návrh DIO Kryštofovo Údolí - pouť

Při splnění výše uvedeného, lze konstatovat, že návrh odpovídá obecným požadavkům na bezpečnost a plynulost provozu na pozemních komunikacích. Odsouhlaseno dne 12.6.2024 pod č.j. KRPL-56312-2/ČJ-2024-180506-02.

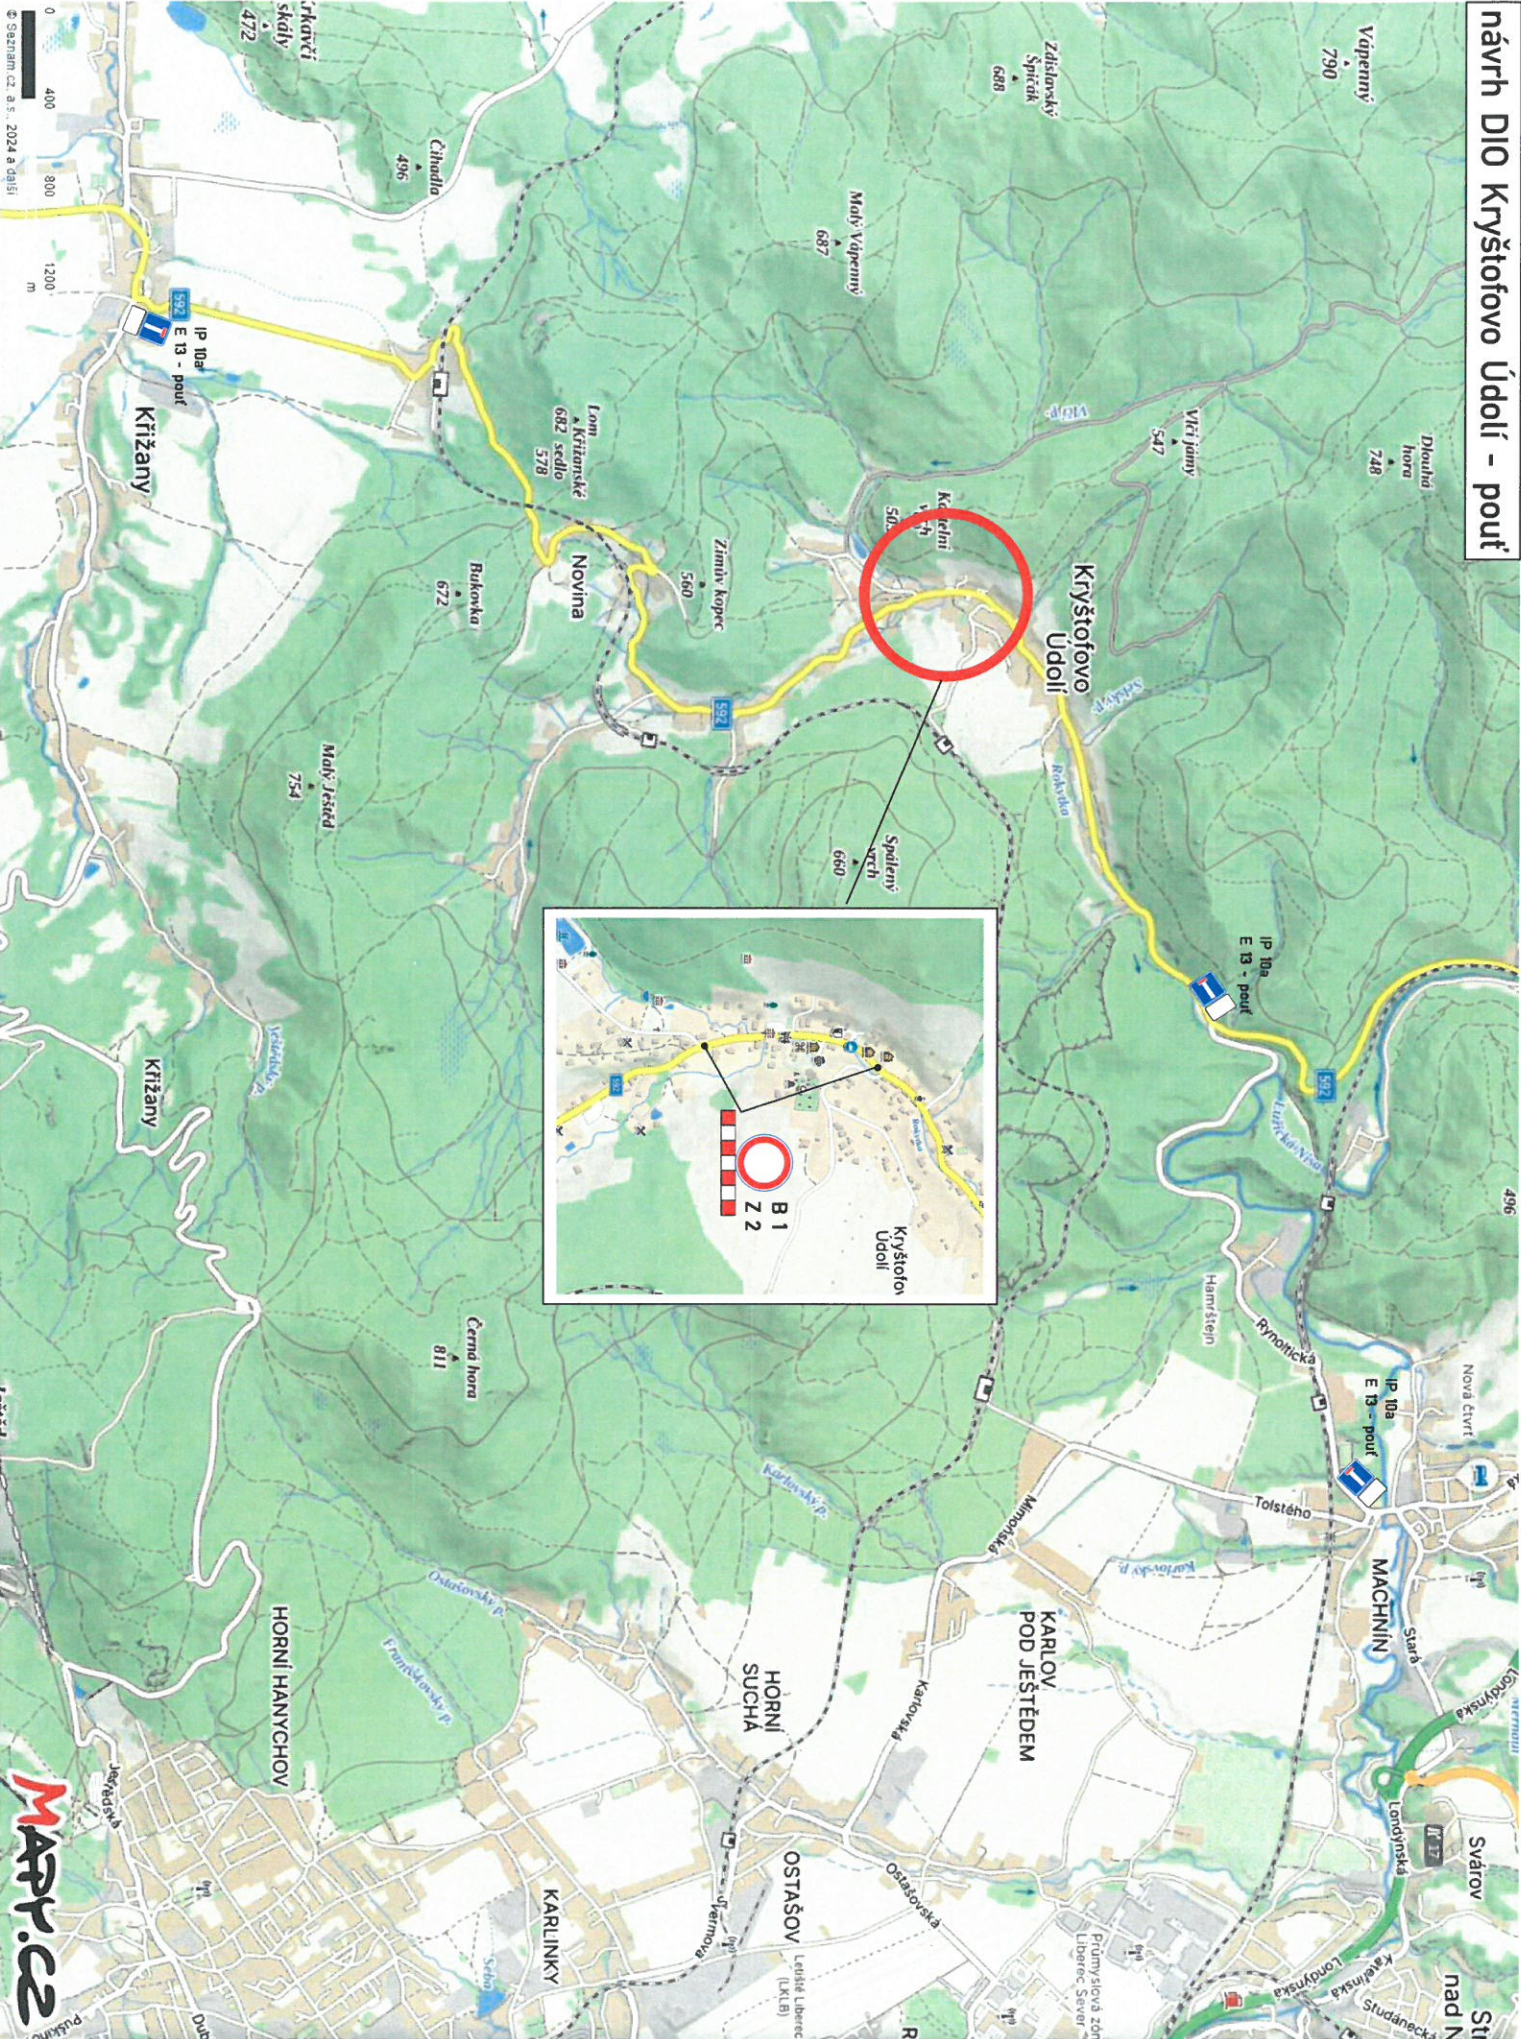
- Text s informací o pouti bude proveden na dodatkové tabulce č. E13. Dodatkovou tabulku č. E13 společně např. se značením IP22 nebo IS11a doporučujeme osadit několik dní předem před samotnou poutí a to na křižovatce v Křížanech, Machníně a Chrastavě.

- Značení IP10a + E3a + info pouť (E13) bude umístěno i v Chrastavě na křižovatce ulic Andělohorská a Nádražní

- Značení IP10a + info pouť (E13) bude umístěno i v křižovatce silnic II/592 a III/27247

- Navrhované značení IP10a v Machníně bude doplněno dodatkovou tabulkou č. E3a

- Dopravní značení B1 doporučujeme pořadateli doplnit o dodatkovou tabulku č. E13 s textem „mimo vozidla s povolením pořadatele“ a v místě uzavírky zřídit pořadatelskou službu.
